改善箇所説明図

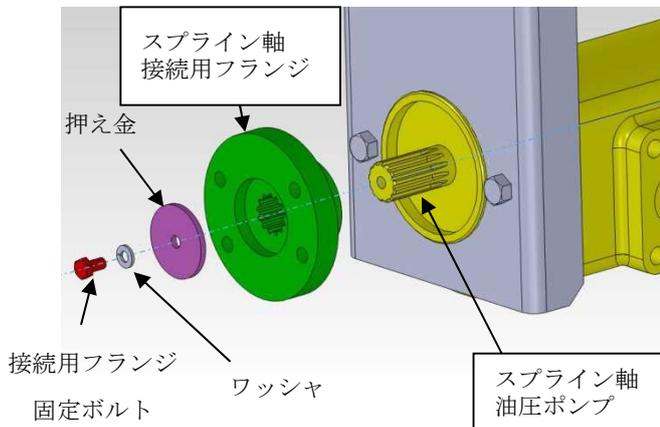
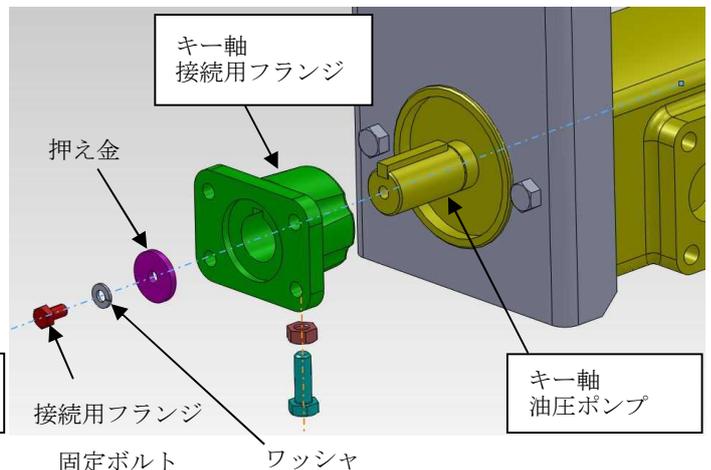
基準不適合発生箇所

塵芥車の作業装置用油圧ポンプにおいて、油圧ポンプを駆動するための駆動軸のスプライン形状と接続フランジの形状が不適切なため、経年で駆動軸スプラインと接続用フランジのガタが大きくなることある。そのため、そのままの状態で使用を続けると、ガタにより接続用フランジを固定するボルトが緩み、最悪の場合、ボルトが外れてスプライン軸から接続用フランジが抜け、油圧ポンプ駆動用推進軸が脱落して他の交通を妨げるおそれがある。

改善内容

全車両、当該油圧ポンプと接続用フランジをキー軸構造のものと交換する。
